Technisch advies inzake oeverval zandwinplas Valkenburgse meer

Klant: Omgevingsdienst West-Holland

Referentie: BL2085-RHD-XX-XX-RP-X-0001

Datum: 27 februari 2026

Figuur 2-4: Uitsnede uit [4] isohoghtelijnen op 3 september 2024 en zuigtracé 1 april 2025

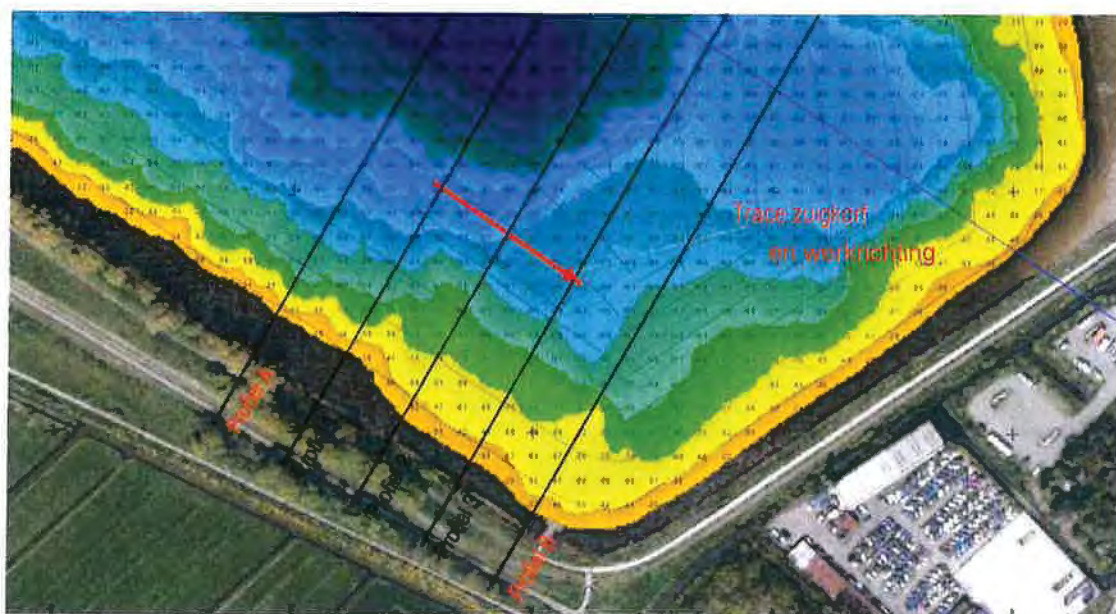
- Op basis van de informatie met betrekking tot de locatie van de zuigerkop [17] is geconcludeerd dat het bodemprofiel bij aanvang van de werkzaamheden op 1 april gelijk was aan het bodemprofiel op 3 september 2024 omdat er volgens opgave van Xella in de tussentijdse periode geen zandwinning heeft plaats gevonden (bijlage A1);

- Op 1 april 2025 is gestart in de zuidwesthoek van de zandwinplas zoals aangegeven in de trace van de zuigkorf, de winzuiger bewoog zich in zuidoostelijke richting langs het talud. Zowel in de hoogtelijnenkaart als in de dwarsprofielen is te zien dat het gemiddelde talud ter plaatse van de zuigtrace flauwer was dan 1:4, waarop wordt opgemaakt dat het de bedoeling was om dit gedeelte van het talud af te werken op een helling van 1:4. De werkzaamheden worden daarom gezien als "werkzaamheden ten behoeve van het afwerken van het talud";

- Tevens is in de tekening te zien dat de diepte van het middengedeelte van de plas NAP -36,8 à -40 m bedraagt. De winning van het zand onder NAP -31 m (paragraaf 2.2) heeft plaatsgevonden tussen 22 juni 2021 en 12 maart 2024 (onderbouwing hiervan in hoofdstuk 3). Op basis hiervan wordt geconcludeerd dat de "zandwinning naar het midden van de plas" reeds heeft plaats gevonden;

Figuur 2-5: Verschilkaart bodemhoogte voor en na de oeverval (bron: [2]) versus zandwinning midden zandwinplas

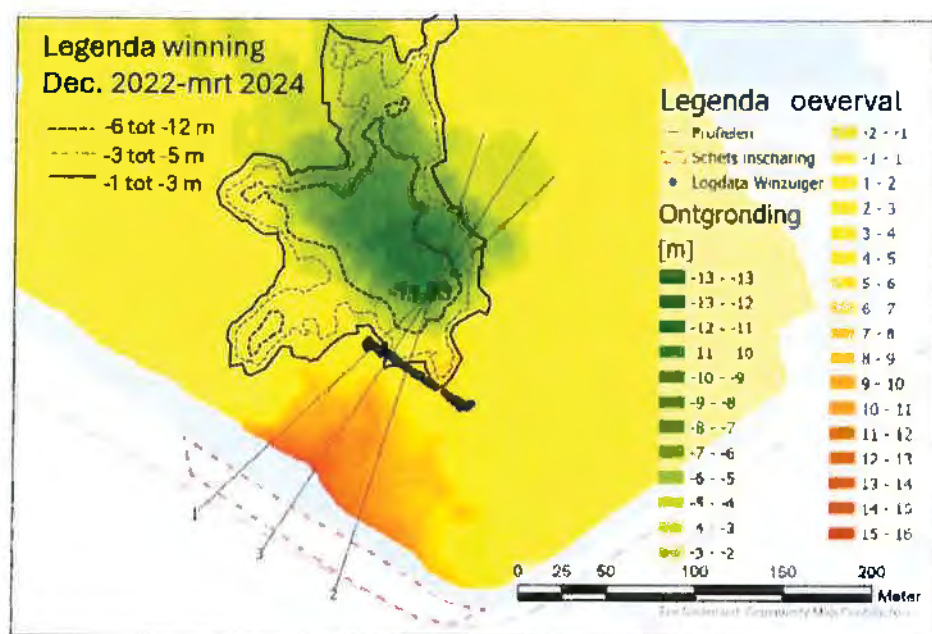
In Figuur 2-5 is te zien dat ten gevolge van de bresvloeiing er in het midden van de plas een aanzanding van maximaal 13 m heeft plaatsgevonden en dat langs de oever van de plas maximaal 16 m zand of grond is geërodeerd. De oeverval heeft niet loodrecht op het talud plaats gevonden, maar onder een hoek van circa 45° met het talud in noordelijke richting. De oorzaak hiervan is de grote verdieping in het midden van de put (diepste ontzanding -11,13 m). Indien deze verdieping niet had plaatsgevonden zou het risico op een ongecontroleerde bres kleiner zijn geweest. Ook is de kans groot dat de inscharingslengte minder groot was geweest en dat de omvang van de schade beperkt zou zijn geweest.

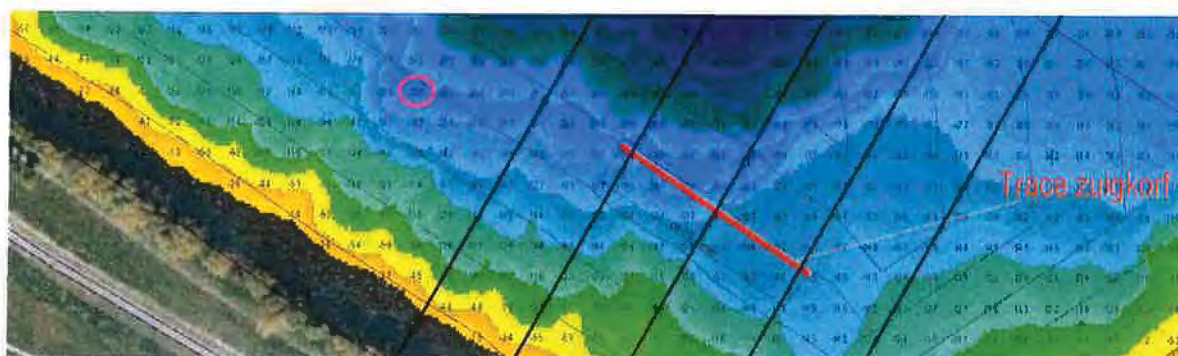
Bij deze passage worden de volgende opmerkingen gemaakt:

1. Uit de logdata [4] blijkt dat de zuigmond inderdaad de vergunningslijn niet heeft overschreden. Dit wil echter niet eenduidig zeggen dat er zorgvuldig gewerkt is. Deze conclusie wordt dan ook niet onderschreven;

2. De "vergunningslijn" is niet een voorschrift dat in de vergunning benoemd is ter voorkoming van een oeverval. Deze vergunningslijn wordt door Fugro als veilige grens beschouwd waarbij er geen risico is op ongewenste gebeurtenissen zolang deze grens niet overschreden wordt. Op basis van uitsluitend de beoordeling van het niet overschrijden van de vergunningslijn is niet eenduidig vast te stellen of er al dan niet zorgvuldig gewerkt is. Hiervoor zijn nog andere voorwaarden ook van toepassing, zoals fasering, werkvolgorde en laagdikten. Hierop wordt in hoofdstuk 3 nader ingegaan. Bovendien wordt opgemerkt dat deze vergunningslijn in profiel A wel overschreden is op 3 september 2024 en dat de overschrijding ten noordwesten hiervan mogelijk nog groter is (zie Figuur 2-6).

3. Met betrekking de initiële verstoring wordt opgemerkt dat dat een relatief begrip is. Zoals elders in de rapportage wordt benoemd, bedraagt de insteek van de zuigmond 5 m. Of hiermee de initiële verstoring beperkt blijft is niet eenduidig vast te stellen. Aan de hand van de beoordeling van het naleven van de vergunningvoorschriften in hoofdstuk 3 wordt nader ingegaan op de insteekdiepte van de zuigmond en de initiële verstoring.

4. Dat er sprake was van een steil bestaand talud boven de vergunningslijn is duidelijk te zien in de dwarsprofielen. Echter de veronderstelling dat deze lagen hoogstwaarschijnlijk zeer vastgepakt waren en bestonden uit relatief fijn zand valt niet meer te verifiëren omdat het bewijs hiervoor op de bodem van de put ligt. Al het grond- en laboratoriumonderzoek dat heeft plaatsgevonden bevindt zich op een afstand van tenminste 100 m van de bresvloeiing. Gezien de variaties in samenstelling en pakkingsdichtheden van de aangetroffen zandlagen, is niet vast te stellen welke condities er golden op de locatie van de oeverval.

Samengevat lijkt het zeer aannemelijk dat een bresvloeiing heeft geleid tot de oeverval. Op grond van de hierboven genoemde aspecten kan de door Fugro aangedragen verklaring voor deze bresvloeiing echter niet worden bevestigd.

Figuur 3-2: Profiel '2' met zuigtrace en geschetste laagdikte (gebaseerd op [4])

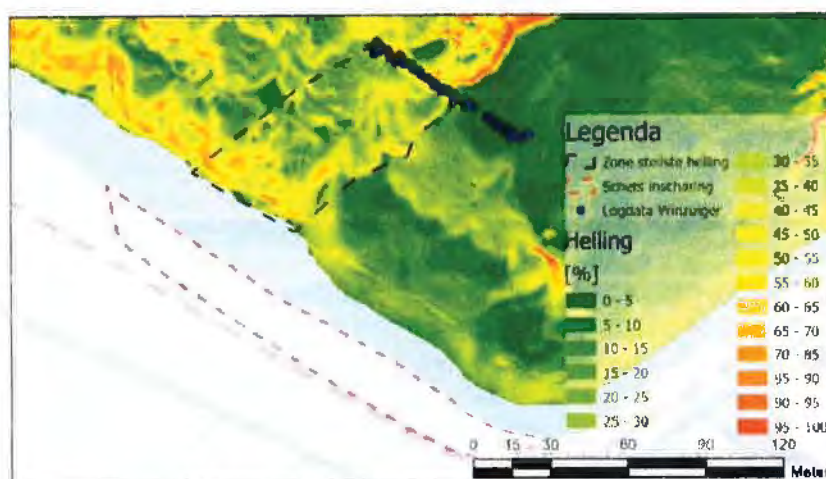
In Figuur 3-2 is de laagdikte van 3 m ingetekend in het profiel (Profiel 2) met de zuigtrace [4].

Opgemerkt wordt dat op basis van Profiel 2 wordt afgeleid dat de insteek van de zuigbuis mogelijk zelfs meer dan 5 m bedraagt.

A2 Tekening 61E055493-008-BATHY-240903 (overzicht zuigtracé na oeverval 2025) [4]

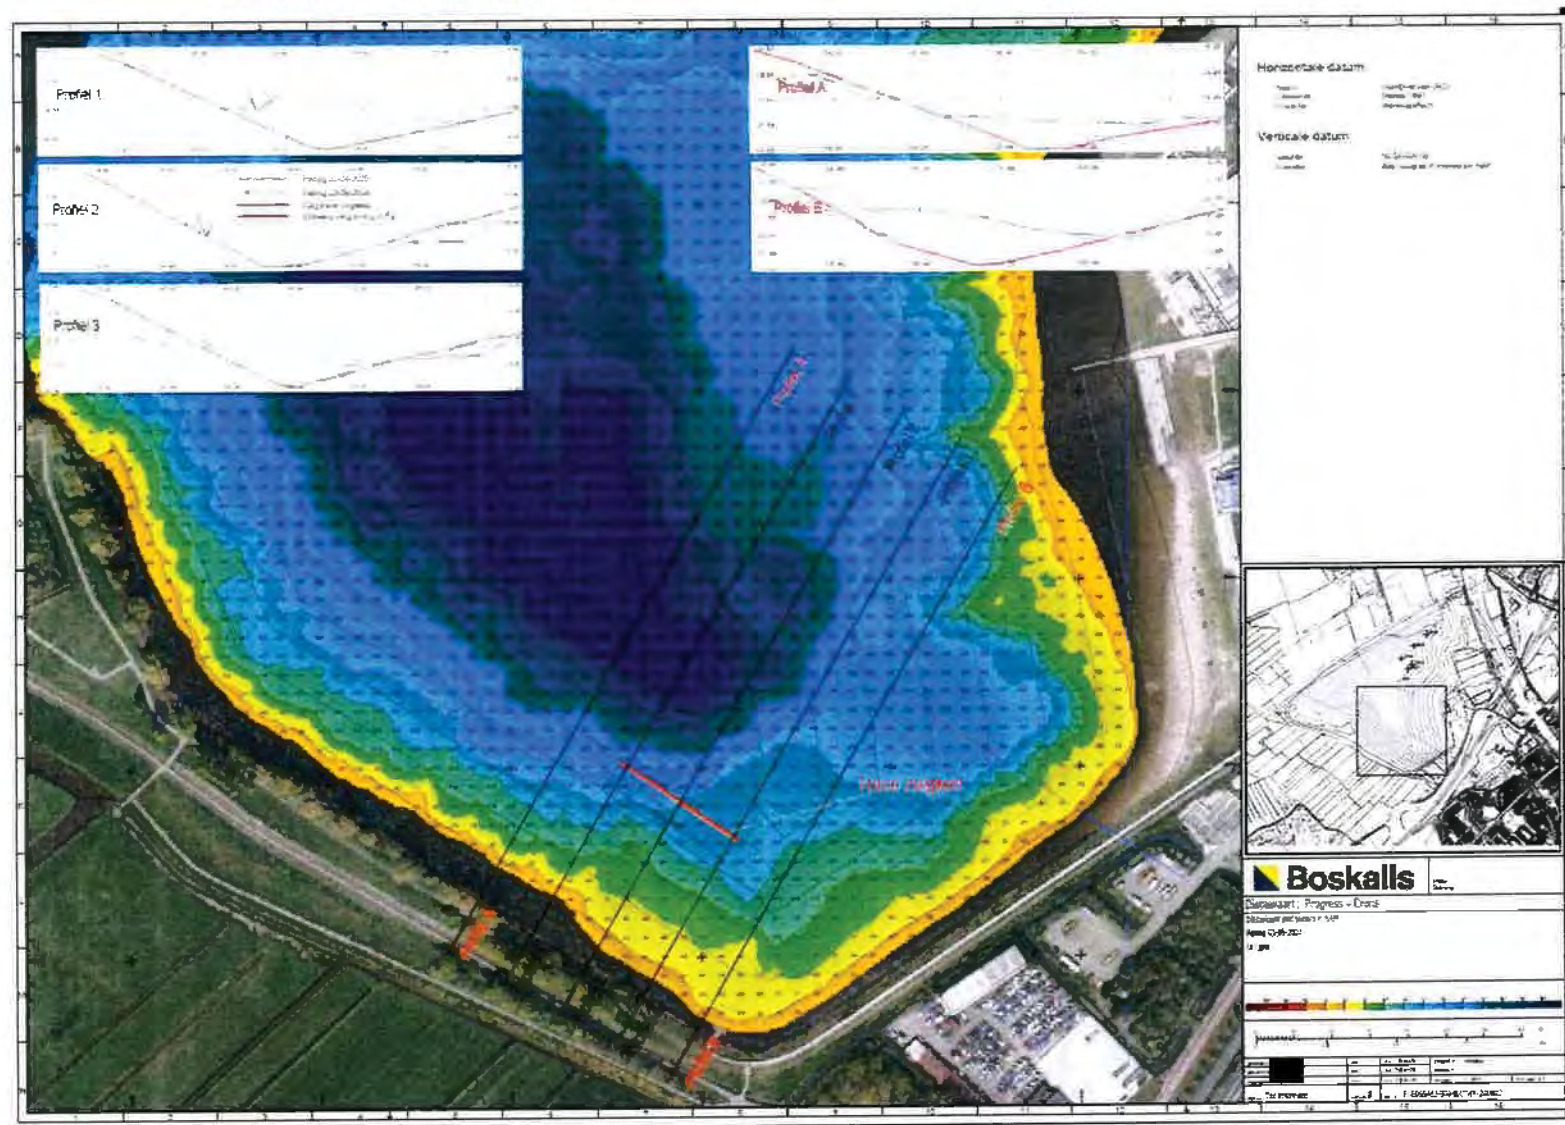
¹ In de tekening zijn dwarsprofielen opgenomen. Uit de dieptelijnenkaart blijkt dat de nummering van de profielen niet overeenkomt met de aangegeven locaties in het bovenaanzicht. Profiel 1 en profiel 3 lijken te zijn verwisseld.
